Restructuration du centre médico-social et CSA

ADDITIF AU CCTP – LOT 20

CHAUFFAGE VENTILATION CLIMATISATION PLOMBERIE

DOSSIER DE CONSULTATION DES ENTREPRISES

Chapitre 8.2.1.1 – Extension - Ventilation de confort « espaces communs »

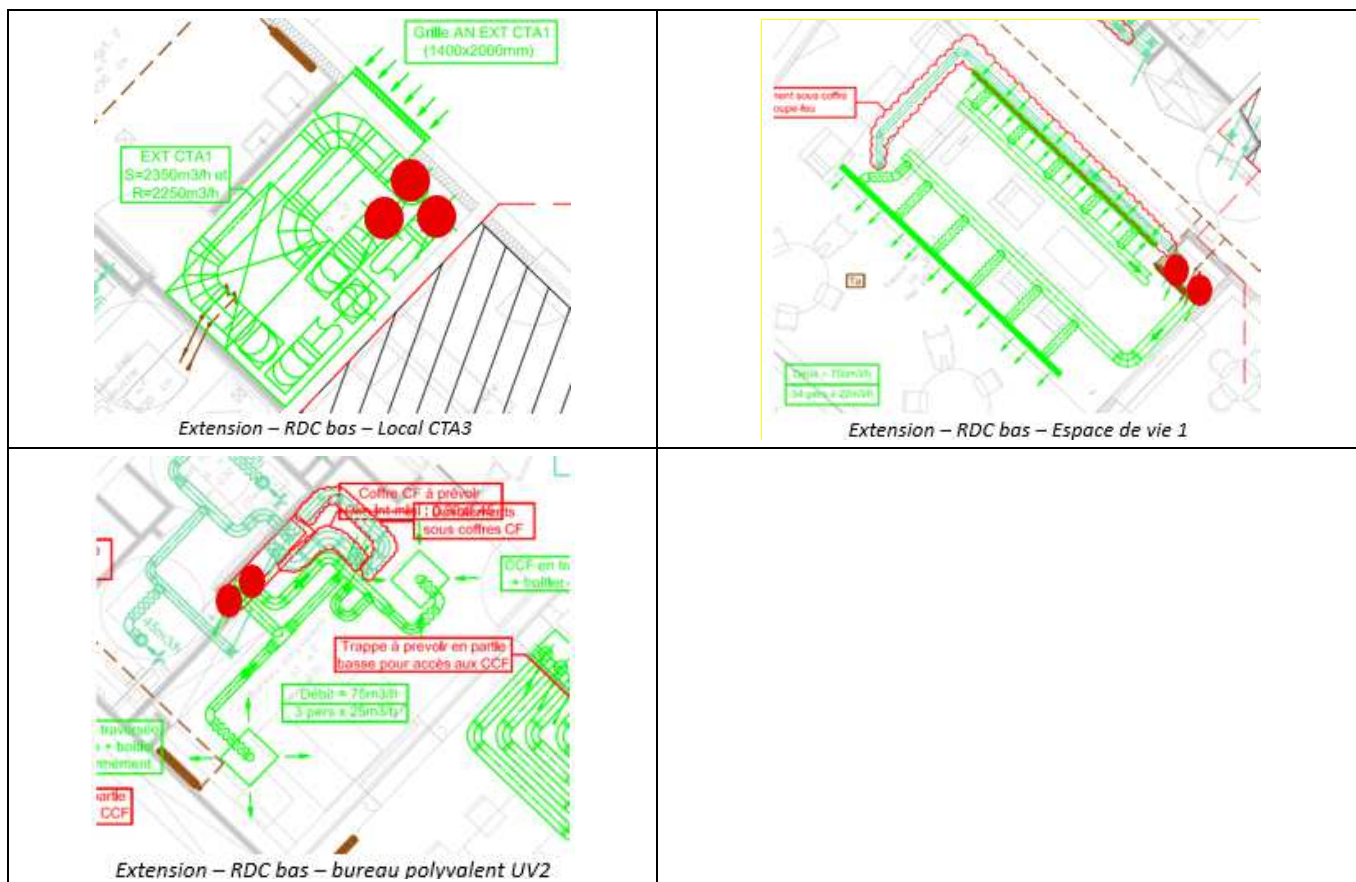
A la demande du bureau de contrôle, l'entreprise devra l'ajout de clapets CF asservi en traversée de dalle entre le vide sanitaire et le RDC bas (local CTA3, espace de vie 1, bureau polyvalent UV2).

Correctif CCTP :

- les clapets coupe-feu en traversée de dalle sont de type asservi.

Poste 9.2.1 – Désenfumage - Extension- *Intégré dans les plans DCE ind. A*

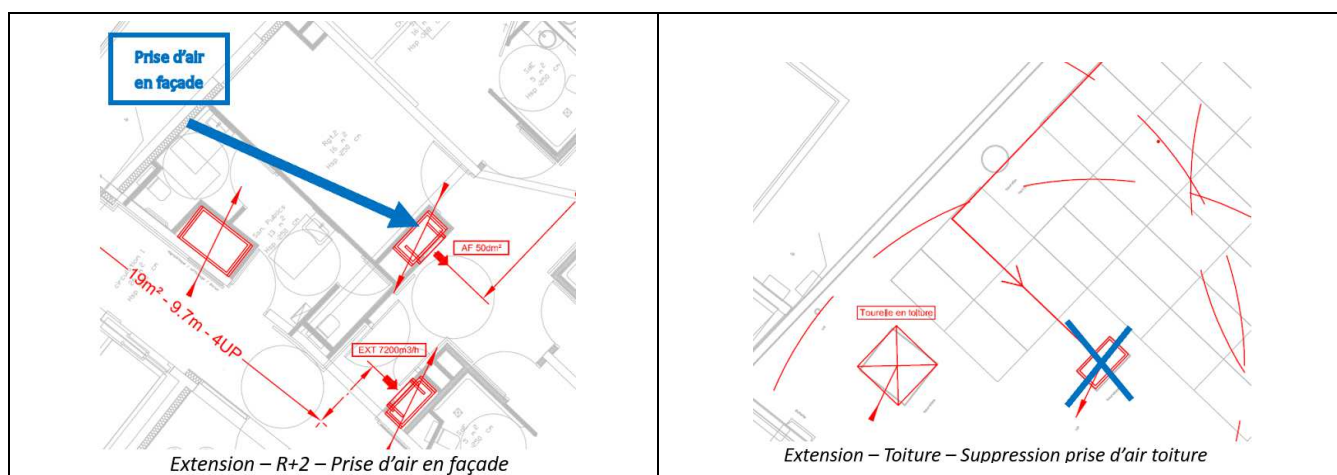
En remplacement de la prestation prévue en base (prise d'air neuf en toiture), il sera prévu une prise d'air neuf en façade (cheminement en faux plafond + grille en façade – prestations à la charge des lots plaquiste et serrurerie).

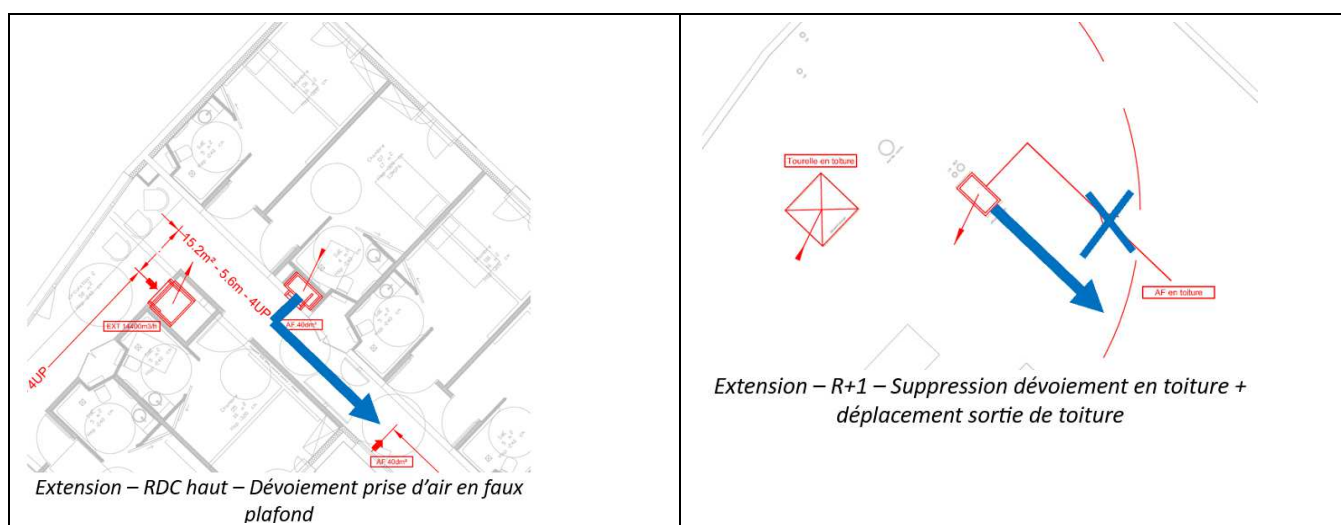
En remplacement de la prestation prévu en base (dévoiement du conduit en toiture pour prise d'air neuf), il sera prévu le dévoiement du conduit en faux-plafond du RDC haut (prestation à la charge du plaquiste) et sortie de toiture (à prévoir au lot CVP).
